ARBETSTAGARNAS YTTRANDE

Arbetstagarorganisationer Lärarförbundet, Lärarnas riksförbund och Kommunal
Fastighetsbeteckning Skogsnävan 1
Förskola/Skola Björnbodaskolan, Vällingby
Projekt Utbildningsförvaltningens diarienumr. 2.6.3-10304/2015
Redovisade handlingar Ritning nr. 15598.03 Rev A. Dat. 2016.01.25

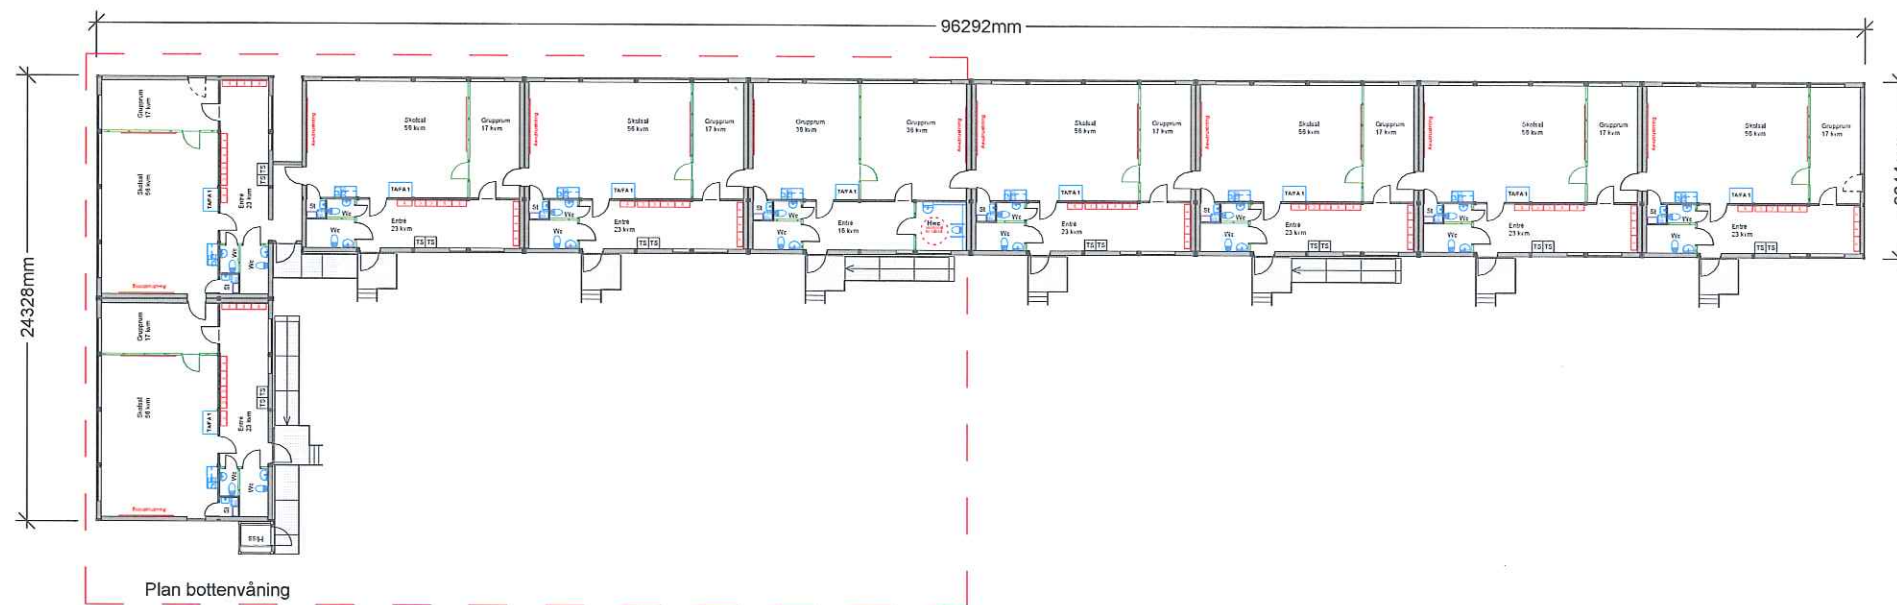
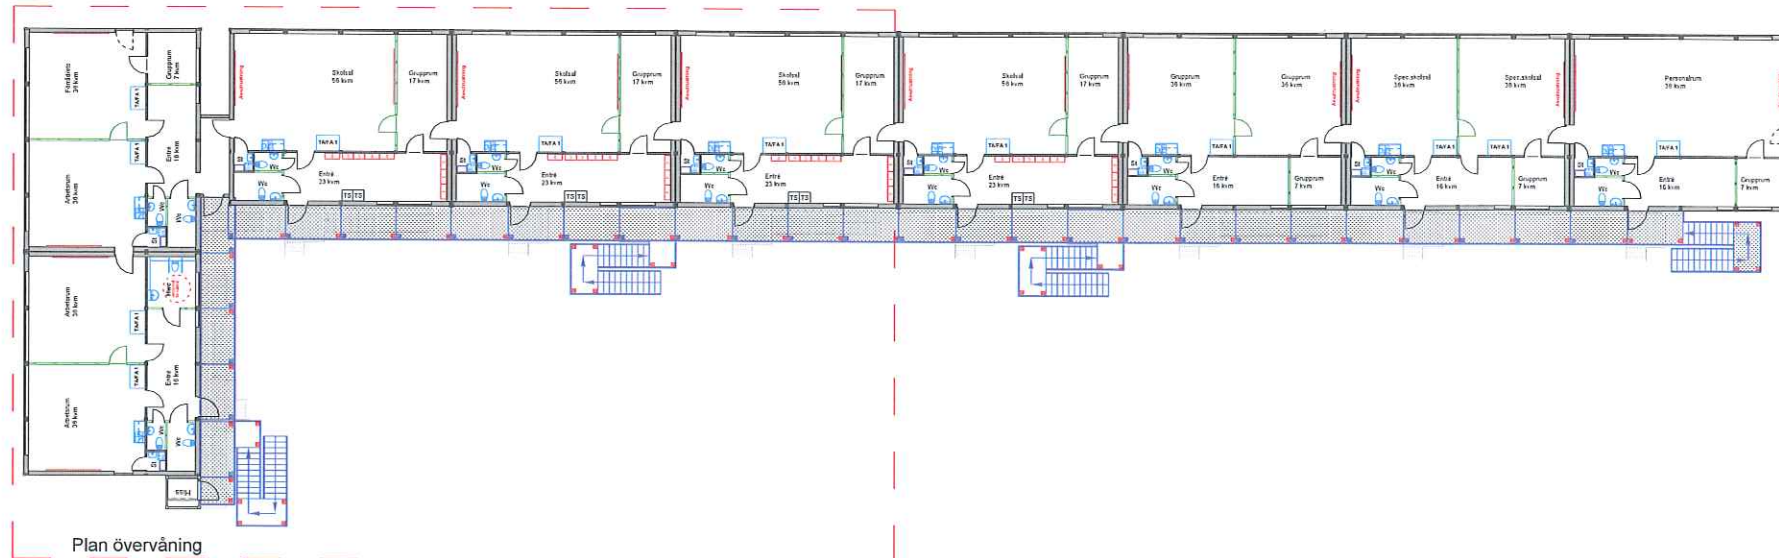
Samtliga dörrar till stora WC är hängda så
att de uppställda till stor del spärrar
utrymningsväg. De måste alltså hängas "tvärtom",
d.v.s. byt från vänsterhängd dörr till högerhängd.
